Presentazione di osservazioni relative alla procedura di:

Il Sottoscritto **Leonardo Rombai**, a nome dell'associazione **Italia Nostra Onlus Sezione di Firenze**, di cui è presidente

Codice procedura/ID 9773 – Impianto Eolico “Badia Wind” per la produzione di energia da fonte rinnovabile mediante l'installazione di n. 9 aerogeneratori in Alta Valmarecchia nel comune di Badia Tedalda (AR) – Istanza del 26/04/2023

Figura 2 – Rappresentazione su mappa dei progetti di impianti eolici dalla quale si evidenzia la commistione dell’impianto “Badia Wind” con gli impianti nominati “Poggio Tre Vescovi” e “Badia del Vento”.

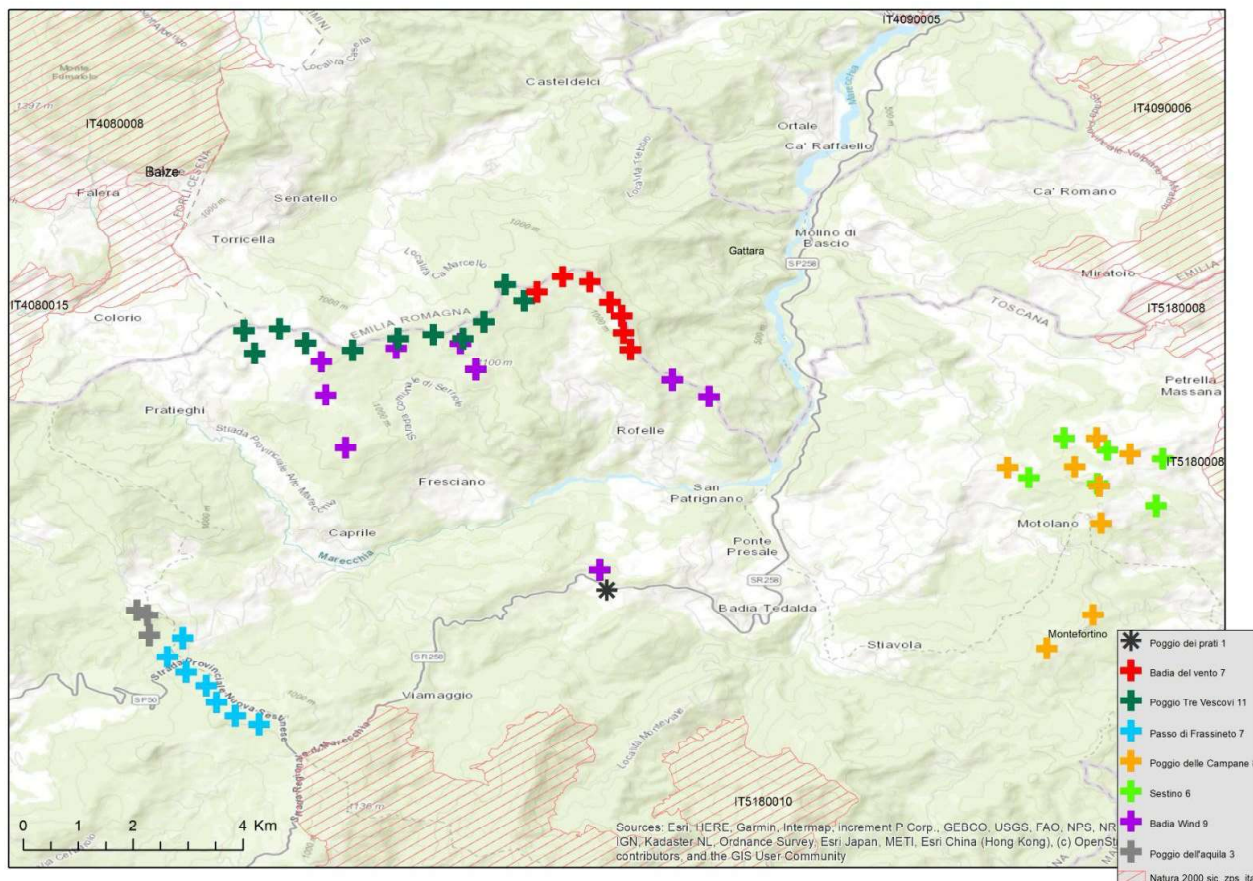
Dalla menzionata rappresentazione, si evidenzia che alcuni degli aerogeneratori del progetto “Badia Wind” in esame, insistono nelle stesse aree dell'impianto denominato “Poggio Tre Vescovi” proposto dalla Società Badia Tedalda Eolico S.r.l. mentre altri aerogeneratori sono adiacenti all'impianto denominato “Badia del Vento” proposto dalla Società Fera S.r.l.

Figura 3 – Rappresentazione su mappa dei progetti di impianti eolici dalla quale si evidenzia la commistione dell’impianto “Badia Wind” con l’impianto “Poggio Tre Vescovi” e la distanza dei quattro aerogeneratori che andrebbero in collisione.

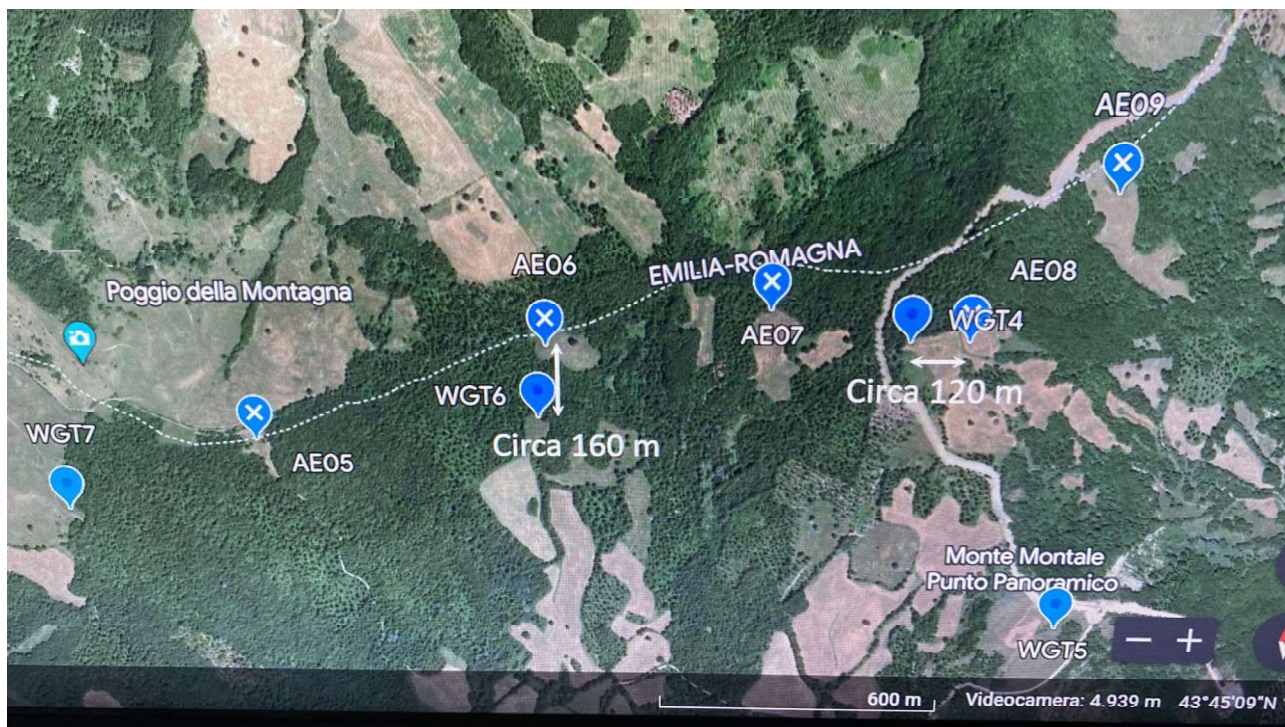
La commistione degli aerogeneratori data dal coacervo di progetti eolici che insistono nello stesso territorio del Comune di Badia Tedalda (AR) è talmente evidente che alcuni dei rotori delle torri eoliche andrebbero a collidere tra di loro. WGT4 e WGT6 di Badia Wind si trovano infatti a circa 120 m e 160 m di distanza dai due aerogeneratori dell’impianto “Poggio Tre Vescovi” (i rotori dei due impianti hanno un diametro di circa 170 m).

Fig. 7 – Estratto relazione paesaggistica. A pag. 64 si rappresenta l'assenza di vincoli ai sensi dell'art. 136 del D. Lgs. 42/04 omettendo la rappresentazione degli aereogeneratori e dei beni tutelati presenti nella confinante regione Emilia Romagna.

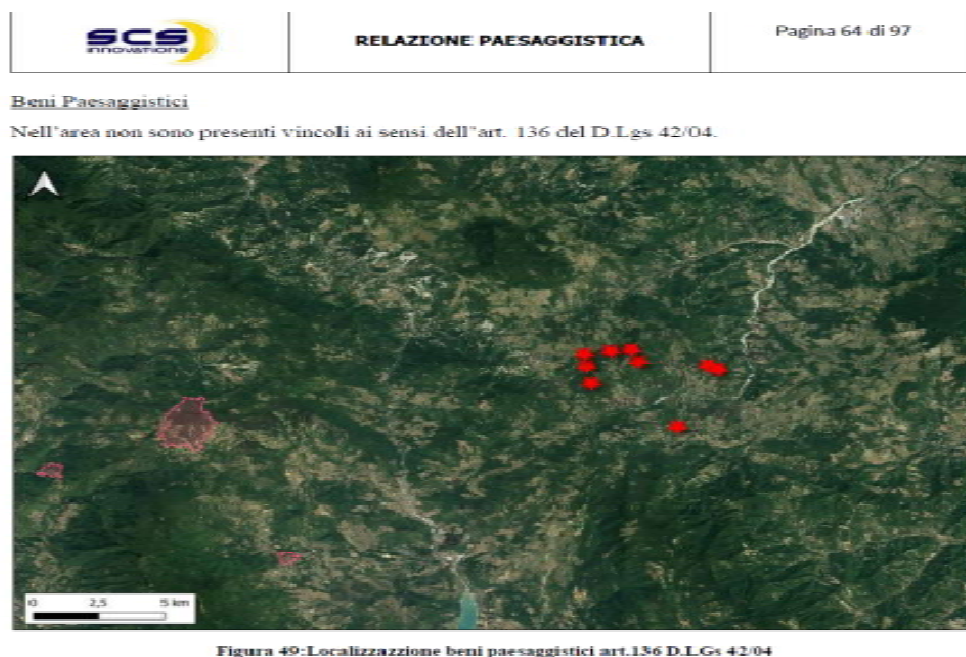
Prima di prendere in esame i beni sottoposti a tutela nell'area in cui insisterebbe questo impianto, **non si possono sottacere anche in questo ambito le omissioni riportate nella documentazione progettuale** presentata dalla società proponente, secondo cui non esisterebbero beni tutelati. Tali asserzioni sono ripetute in più parti degli elaborati progettuali, a titolo esemplificativo e non esaustivo si riporta la pagina 64 della relazione paesaggistica in cui è stata omessa la rappresentazione delle pale eoliche e sono stati omessi anche tutti i beni tutelati presenti nella confinante regione Emilia Romagna, nel comune di Casteldelci (RN). (Figura 7).

Di seguito si rappresenta la reale situazione dei luoghi e si riportano i beni tutelati per i quali il progetto viola la fascia di rispetto prevista dalle attuali norme (distanza inferiore ai 3 Km).

Figura 8 - Alta Via dei Parchi che dal Monte Loggio prosegue per il Poggio Tre Vescovi (linea rossa). Nella stessa area è visibile il passaggio del metanodotto (area prospiciente alla linea gialla visibile per la fascia di abbattimento del bosco).

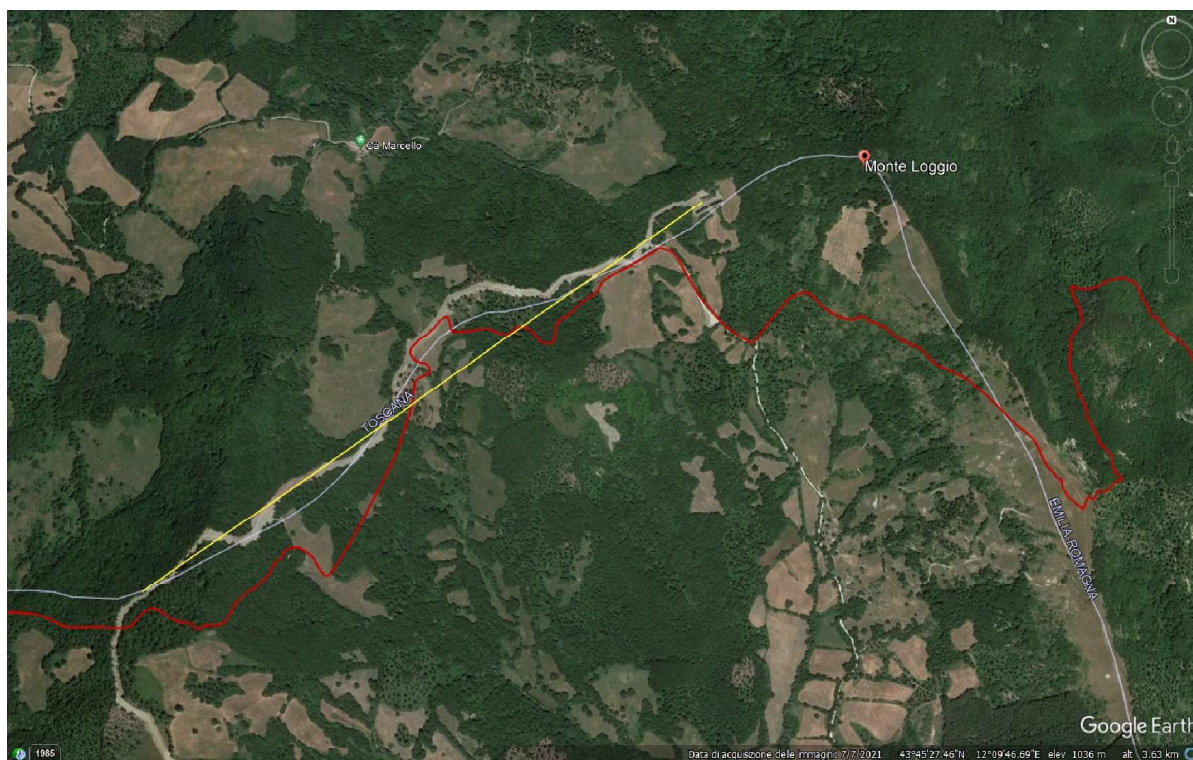
Diversi aerogeneratori del progetto Badia Wind (quelli in prossimità dell’impianto denominato Poggio Tre Vescovi – alcuni dei quali, lo ricordiamo ancora una volta, si sovrappongono - e quelli adiacenti all’impianto denominato Badia del Vento) si inseriscono in una rete sentieristica importante, organizzata dalla Fumaiolo Sentieri, ma soprattutto dal progetto della Regione Emilia-Romagna ALTA VIA DEI PARCHI, finanziato con fondi pubblici per 1,3 milioni di euro, infrastruttura culturale che sarebbe compromessa e penalizzata nella fruizione per la presenza degli aerogeneratori di siffatta dimensione.

Figura 9) Per Badia Tedalda a sinistra è riportata l'immagine del foto-inserimento modificata mentre a destra l'immagine dove si distinguono i loghi e le grafiche di Google.

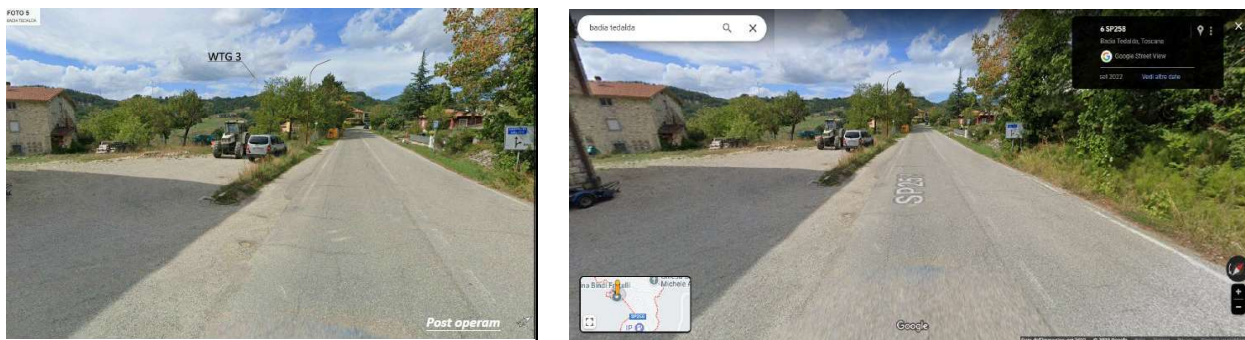
- **Non sono stati eseguiti rilievi fotografici dei luoghi**, infatti non vengono riportati in nessuno degli elaborati i punti di osservazione con l'inquadramento degli spazi fotografici, ottenendo così il risultato di omettere il reale stato dei luoghi. Prova ne sia che **la ditta proponente è arrivata addirittura a modificare le immagini catturate da “Street View” di Google a fronte di un’opera estremamente impattante (aerogeneratori alti 200 m) in un territorio di altissimo pregio come quello del Montefeltro e dell’Alta Valtiberina**. A titolo esemplificativo e non esaustivo si riportano alcuni esempi relativi a foto inserimenti di Badia Tedalda e Arsiccio dove sono messe a confronto le immagini di Street View tal quali disponibili su Google con a fianco le stesse immagini presentate dalla ditta proponente senza i loghi di Google e con i foto-inserimenti degli aerogeneratori (Figure 9 e 10)

- **Le immagini catturate con questa modalità, attraverso Google, non sono rappresentative ed i foto-inserimenti risultano falsati e portano ad eseguire valutazioni paesaggistiche ed ambientali incoerenti. La ditta proponente ha in questo modo omesso la reale rappresentazione dei luoghi e gli elaborati forniti sono anche per questa ragione inattendibili.**

Figura 15 -16_ SCS_BT_REL_Relazione Paesaggistica - Esempio di viabilità sulla quale si ritiene di poter far passare trasporti eccezionali a confronto con una immagine di mezzi impiegati per questo tipo di installazioni.

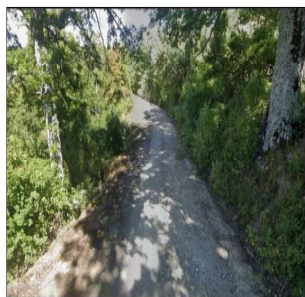
La viabilità esistente è infatti nella maggior parte dei casi costituita da mulattiere con tratti ad elevata acclività (Figure 15 - 16). Prova ne sia che nelle aree in cui è prevista l'installazione degli aerogeneratori non sono riuscite a transitare nemmeno le autovetture dei tecnici della ditta proponente.

È pertanto evidente che debbano essere considerati gli impatti non mitigabili (sbancamenti e rimodellamenti del suolo con distruzione della vegetazione) legati all'attività di trasporto e alla creazione di idonea viabilità per tali mezzi.

Fig. 18 – Elaborato presentato dalla ditta proponente con evidenziati i tracciati per il passaggio dei cavidotti interrati e per l'ubicazione degli aerogeneratori che implicheranno massicci disboscamenti.

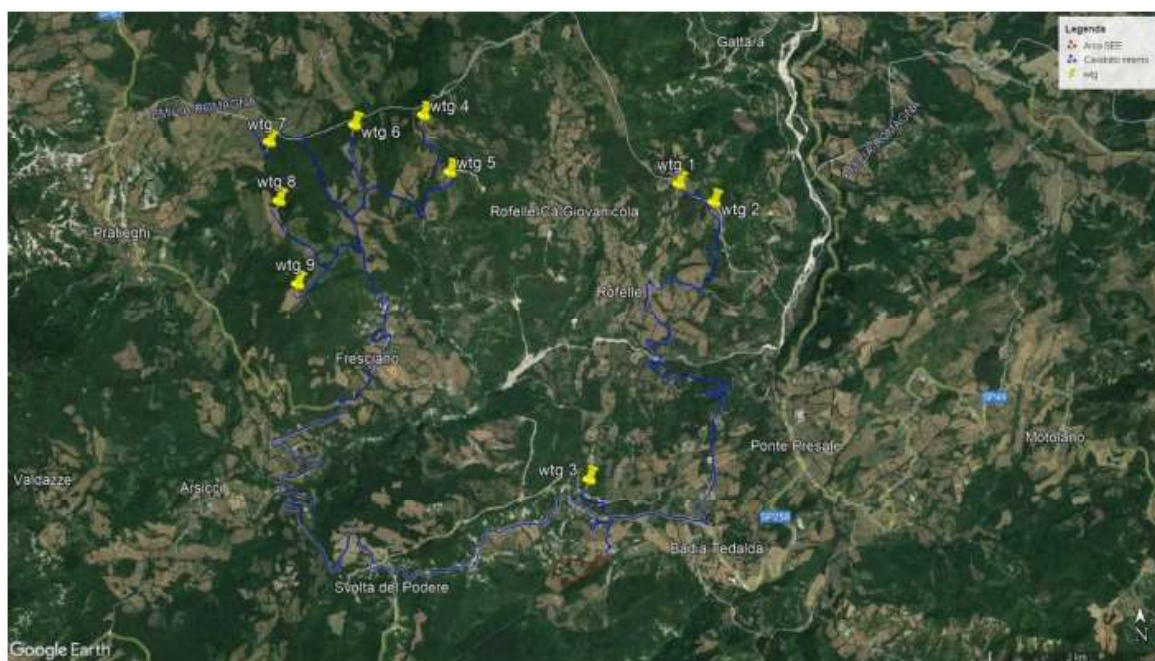
L'installazione delle turbine eoliche ovviamente **prevede la creazione di piazzole rettangolari e sbancamenti profondi del terreno e delle formazioni rocciose per la realizzazione delle fondazioni**, nonché per la realizzazione degli elettrodotti interrati, **con ampi disboscamenti di nodi forestali primari**, che andrebbero a sommarsi a quelli già effettuati per il recente passaggio del metanodotto, nonché per gli altri impianti di progetto estremamente impattanti che insistono sugli stessi crinali o sui crinali limitrofi. **Per avere contezza dei disboscamenti, la cui consistenza è stata completamente omessa dalla ditta proponente**, basta osservare l'elaborato con l'ubicazione degli aerogeneratori e i tracciati per i cavidotti, dove si osservano i **nodi forestali primari che sarebbero intaccati**. A questi si devono sommare i **disboscamenti per creare la viabilità idonea ai trasporti eccezionali** (Figura 18 e 19)

Figura 21_SCS_BT_REL_13_Relazione_Fattibilità_Geologica – Stralcio delle conclusioni della ditta proponente e della Pericolosità Geologica dello strumento urbanistico del Comune di Badia Tedalda.

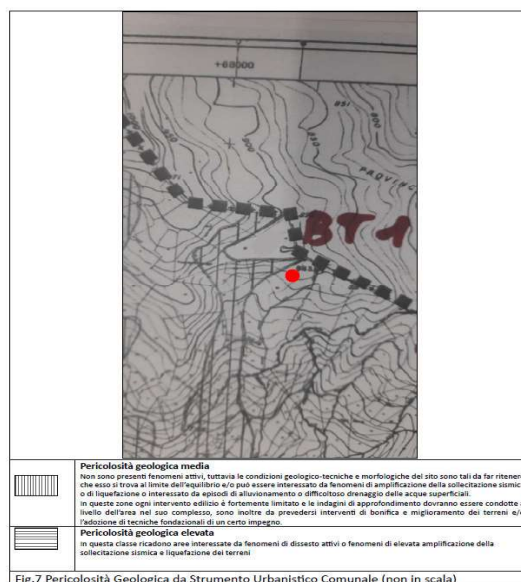
Nonostante questa situazione di estrema instabilità dell'area, le temerarie conclusioni della ditta proponente arrivano a dichiarare la fattibilità dell'opera "senza particolari prescrizioni" con la cieca pretesa di valutare solo le aree pianeggianti omettendo tutto l'intorno. Anche la valutazione di elaborati Comunali di valutazione dei pericoli geologici, fermi agli anni 90, destano non poche perplessità. (Figura 21).

Occorre infine evidenziare che nello studio geologico viene dichiarata la fattibilità dell'opera *“senza particolari prescrizioni”* **senza aver eseguito alcuna indagine geotecnica contrariamente a quanto previsto dalla normativa vigente**. Si arriva inoltre a dichiarare – contro ogni logica di tutela dei territori - che *“in fase di progetto esecutivo si effettuerà un’accurata ed esaustiva campagna di indagini”* nonostante le leggi tecniche sulle costruzioni NTC 2018 prescrivono che siano fatte indagini geofisiche sulle quali basare la progettazione che devono essere eseguite contestualmente alla presentazione del progetto e non in un secondo momento cioè nella fase esecutiva.

Figura 24 – Foto avvistamento di un giovane esemplare di aquila reale in zona Fresciano.

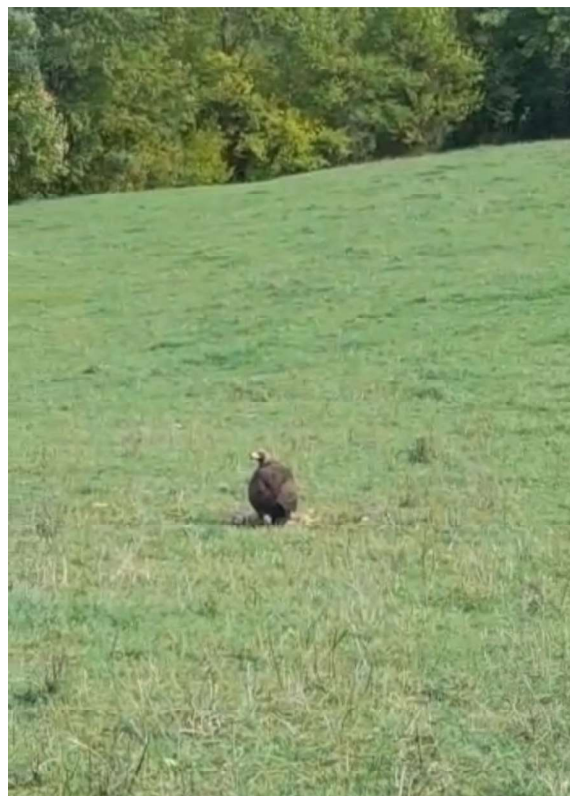
Ad ulteriore conferma, si segnala inoltre la presenza di aquila reale allegando una foto scattata nel 2022 (figura 24) in zona “Fresciano”, punto di osservazione a meno di 3 km di BT-03 e BT-09.
